**Oggetto:** Osservazioni relative alla procedura di Valutazione di Impatto Ambientale (VIA) – art.24 co.3 D.Lgs.152/2006 e s.m.i.

ID: 11317 - Progetto "Parco Eolico di Manciano" per la realizzazione di un impianto eolico di potenza complessiva di 50,4 MW sito in Manciano (GR) e la relativa opera di connessione per l'immissione nella rete nazionale RTN

- Proponente: Gruppo Visconti Manciano S.r.l.

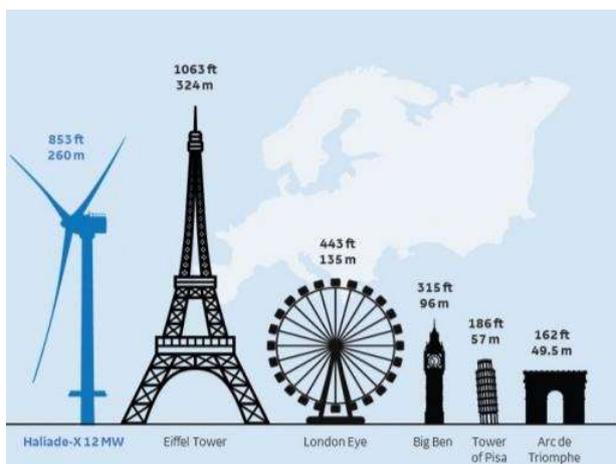
Il soggetto proponente non giustifica la collocazione dell'impianto in un'area tutelata perché non la riconosce in quanto tale: riconosce che alcuni aerogeneratori "si trovano ubicati a distanze inferiori a 3 km da beni paesaggistici identificati dall'art.136 del Dlgs 42/2004 e da beni culturali immobili identificati dall'art.10 Dlgs 42/2004", ma dichiara che "ciò non implica che gli aerogeneratori in progetto si trovino automaticamente ubicati in aree non idonee", sulla base di una interpretazione del D.lgs. 199/2021 art.20 comma 8c-quater che, nelle more di emanazione della decretazione statale/regionale, favorisce l'interesse del soggetto privato proponente il progetto ignorando le Linee Guida nazionali per l'autorizzazione degli impianti FER (Decreto Ministero dello Sviluppo economico del 10.09.2010 e ss.mm.ii.) definite per assicurare un corretto inserimento degli impianti nel paesaggio e sul territorio. Di conseguenza, i redattori del progetto dichiarano che "le postazioni degli aerogeneratori in progetto sono esterne alle aree non idonee", mentre tutte le turbine verrebbero collocate nelle fasce di rispetto da aree vincolate e la maggior parte dei caviddotti di collegamento alla rete attraversa aree tutelate, come riportato nell'allegato Doc.25 (D\_CV\_395\_GVI\_23\_016\_00\_AREE\_TUTELATE\_PER\_LEGGE) dello stesso progetto.
